REPONSE A L'AVIS DE LA MISSION REGIONALE D'AUTORITE ENVIRONNEMENTALE

Centrale photovoltaïque du Lamentin

Commune du Lamentin, Lieu-dit Petit-Manoir

Juin 2025

Figure 1 Comparaison du PPRI et des zones inondées le 05 mai 2009 dans le bourg du Lamentin (source : BRGM, Caractérisation et cartographie des zones inondées dans les bourgs impactés par l'épisode pluvial du 05 mai 2009, janvier 2010)

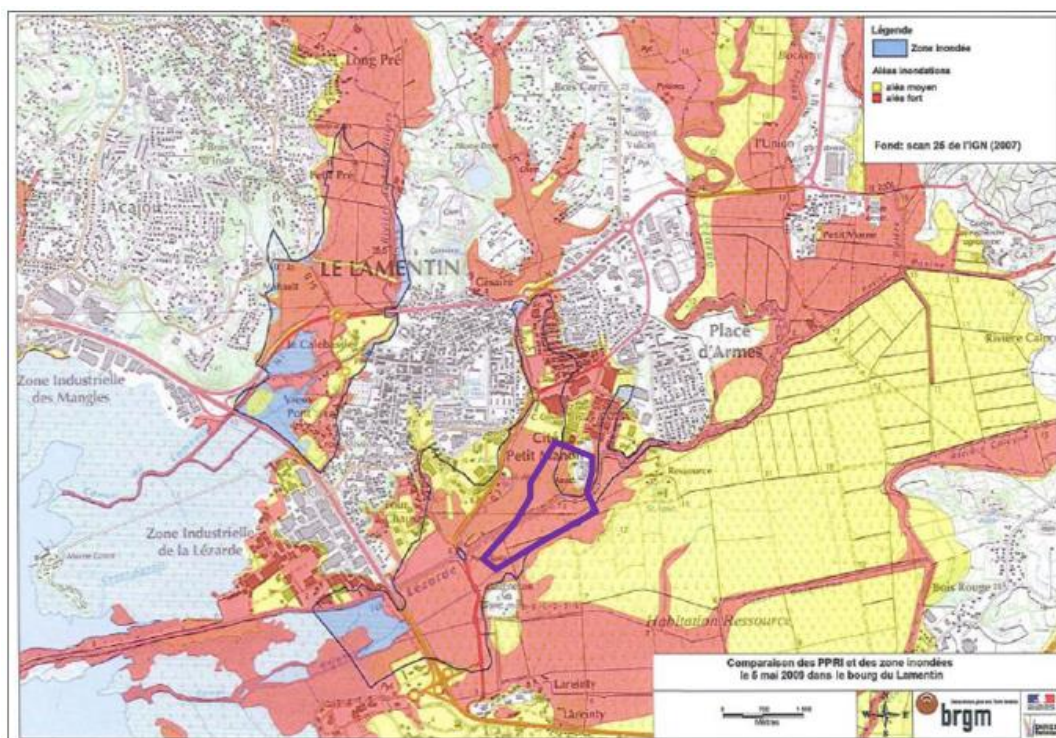
Le rapport ne présente pas d'analyse du projet vis-à-vis du Plan de Gestion des Risques d'Inondation de Martinique (PGRI 2022-2027) approuvé par arrêté préfectoral le 11 juillet 2022. Le PGRI rappelle qu'il « est impératif de préserver l'ensemble des espaces naturels qui favorisent le ralentissement des

écoulements » et « de préserver et restaurer les zones naturelles d'expansion de crues (ou lits majeurs des cours d'eau), ainsi que les zones humides ». La mise en place du dispositif photovoltaïque projeté n'apparaît donc pas compatible avec le PGRI.

L'Autorité Environnementale demande de démontrer la compatibilité du projet avec le Plan de Gestion des Risques d'Inondation de Martinique (PGRI 2022-2027), ou de l'adapter pour le rendre compatible.

Comme présenté pour la compatibilité avec le PPRI/PPRT, le projet est situé en zone rouge PPRI, ce qui regroupe les zones d'enjeux modérés concernées par un aléa fort inondation.

Le projet a fait l'objet d'une étude hydraulique afin d'appréhender les enjeux sur la zone d'étude. Cette étude met en évidence que le projet n'est pas de nature à impacter de manière notable les écoulements de crue et qu'ainsi, aucune mesure particulière n'est à prévoir.

Pour être compatible avec le PPRI, le projet photovoltaïque du Lamentin prend en compte l'ensemble des dispositions prescrites par le PPRN de Martinique, ainsi :

- Le projet est un équipement collectif ;
- Les panneaux sont surélevés à 2,75 mètres minimum par rapport au sol en suivant la topographie (3 hauteurs de panneaux différentes pour suivre la côte de référence de la crue centennale) ;
- Surélévation du poste de transformation et du poste de livraison ;
- Aucune artificialisation des voies d'accès ne sera réalisée (matériaux perméables) ;
- Clôture à mailles ouvertes.

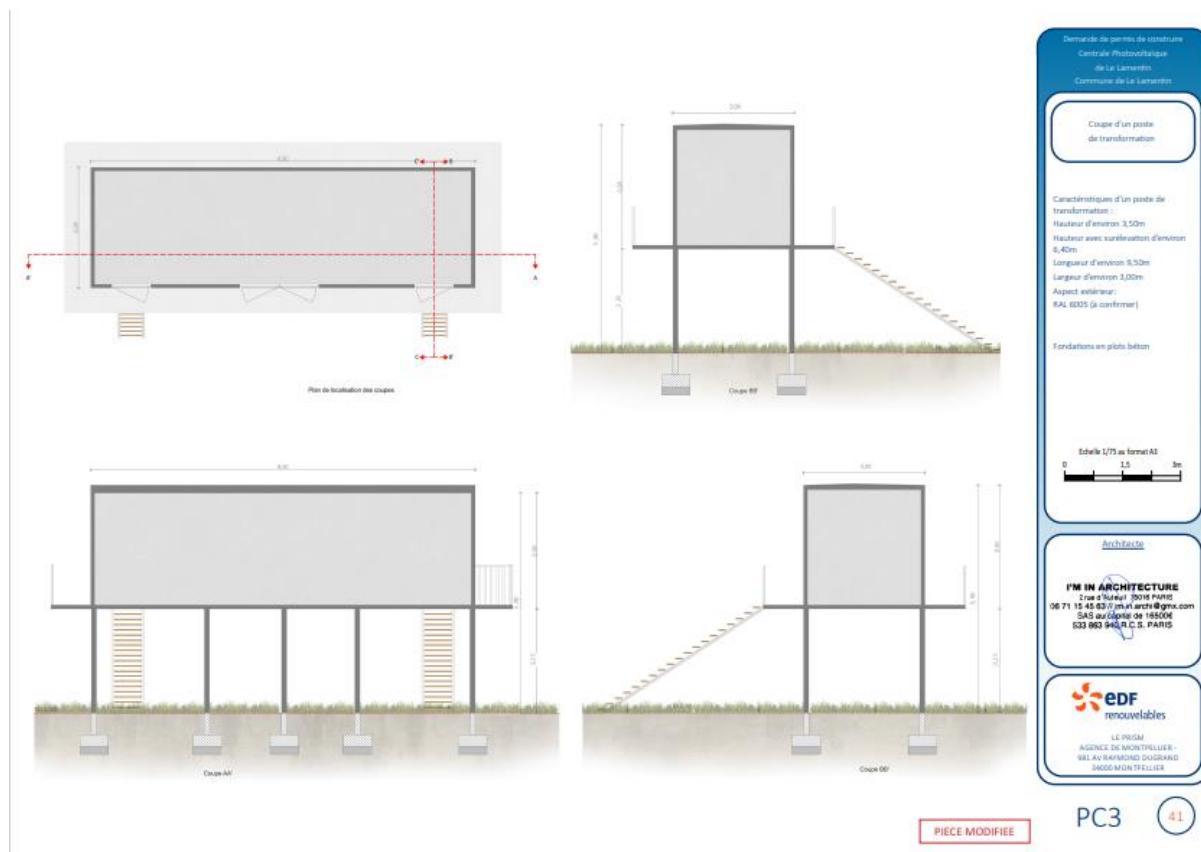
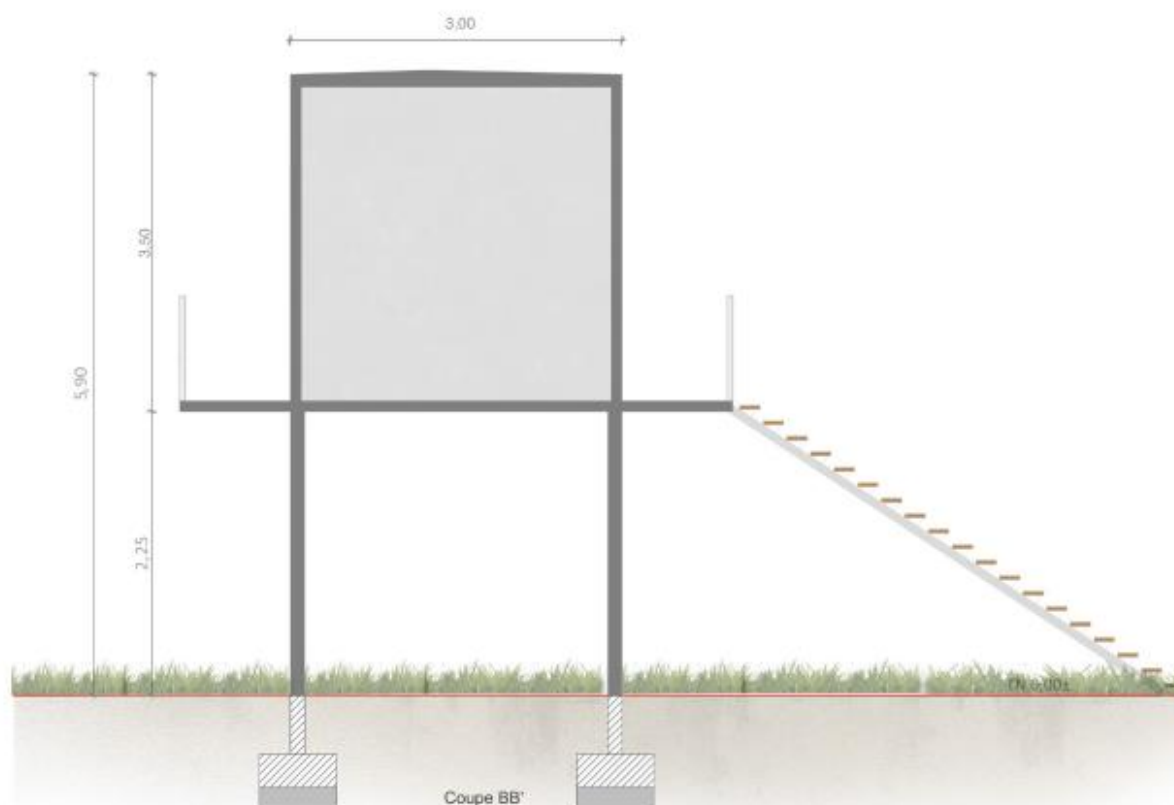
La FPV s'installe principalement en zone N1 « zones naturelles ordinaires » et en zone N2 « zones naturelles où les possibilités de construire sont très limitées ». Le règlement autorise en zone N1 « Les constructions et installations nécessaires à des équipements collectifs ou à des services publics ». A noter que la surélévation du poste de livraison lui fait atteindre une hauteur de 6,40m incompatible avec le règlement qui n'autorise que des hauteurs de construction de 6m maximum au sein des zones visées.

L'Autorité Environnementale recommande que le projet soit modifié afin de le rendre compatible avec le plan local d'urbanisme de la commune du Lamentin.

La hauteur du poste de livraison a été ajustée dans un nouveau dépôt de réponse à une demande de compléments du permis de construire, n° PC 972 213 24 BR195 le 12 mars 2025. Elle est désormais inférieure à 6 mètres, conformément aux exigences réglementaires.

Voici un plan mis à jour du permis de construire, qui illustre cette modification :

Ainsi, nous confirmons que le projet est désormais compatible avec le plan local d'urbanisme (PLU) de la commune du Lamentin et qu'aucune construction ne dépasse les 6 mètres de hauteur.

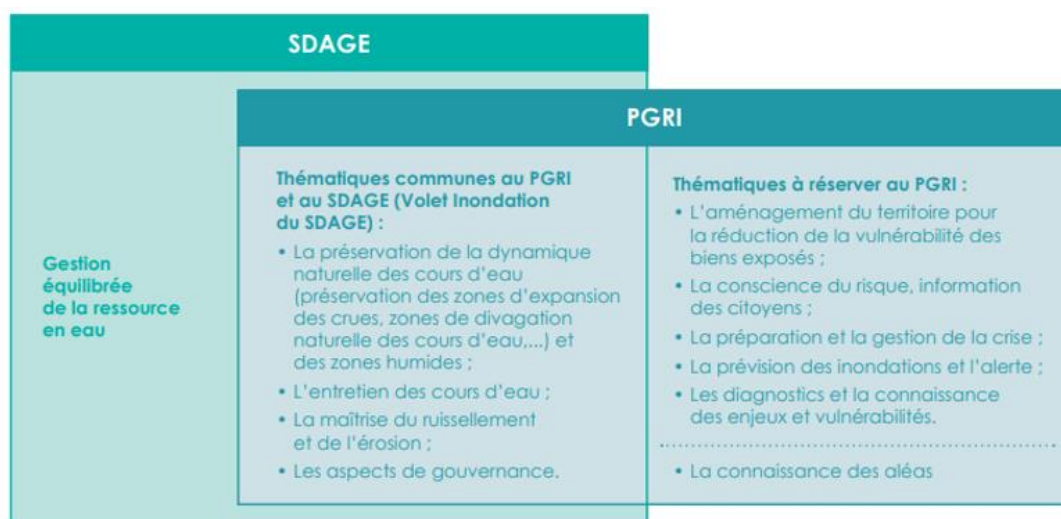
La MRAe remarque que les opérations de déboisement/défrichement avant l'implantation des structures portantes sont susceptibles d'affecter les fonctions hydriques et biologiques, dont celle de zone d'alimentation d'espèces protégées.

Par ailleurs, le SDAGE présente des dispositions telles que « II-A-22 Limiter l'imperméabilisation du sol » ou « III-A-07 Limiter la consommation d'espaces naturels et tendre vers le zéro artificialisation nette » qui posent questions notamment vis-à-vis du choix du site en proximité d'une zone d'activité commerciale qui contient plusieurs hectares de parking.

De plus, la disposition « III-C-3 Encadrer strictement les travaux sur les zones humides » prévoit de la compensation sur une surface de zone humide deux fois supérieure à la surface perdue pour tout projet « entraînant l'assèchement, la mise en eau, l'imperméabilisation ou le remblai de zones humides ou de

L'Autorité Environnementale recommande d'analyser la compatibilité du projet, y compris en phase travaux, avec la loi « climat et résilience » du 22 août 2021 et le Schéma Directeur d'aménagement et de Gestion des Eaux 2022-2027 (SDAGE) au regard des impacts potentiels du projet sur les fonctions hydriques et biologiques du site d'implantation choisi afin de proposer les mesures de compensations adéquates.

Concernant l'hydraulique, en état initial l'eau s'accumule en partie dans un point bas à l'Ouest du bassin versant. En état projet il s'agit d'une zone conservée sans panneau et considérée comme bassin d'infiltration (MR16 « Zone de rétention des eaux pluviales »).

La surface disponible est d'environ 1500 m², ce qui représente un volume d'environ 9000 m³, plus que suffisant pour gérer le volume d'eau ruisselé sur le bassin versant en état initial (environ 150 m³ nécessaires, estimés par la méthode des pluies). Les ouvrages de gestion des eaux pluviales assurent leur rôle tant que le site est hors d'eau. En cas d'inondation, ils sont inefficaces. Pour éviter d'impacter les crues, les panneaux sont surélevés à 2,75 mètres minimum par rapport au sol en suivant la topographie (3 hauteurs de panneaux différentes pour suivre la côte de référence de la crue centennale), les postes de transformation et de livraison sont surélevés, aucune artificialisation des voies d'accès ne sera réalisée (matériaux perméables) et la clôture est à mailles ouvertes. Une étude géotechnique sera réalisée en amont du chantier et le type de fondation sera choisi en lien avec les contraintes techniques du site. Lors de la construction, les déblais seront mis en remblai à côté des zones creusées, qui seront aussitôt comblées de manière à retrouver la topographie initiale. L'ordre des couches pédologiques sera également conservé, pour garantir une infiltration de l'eau.
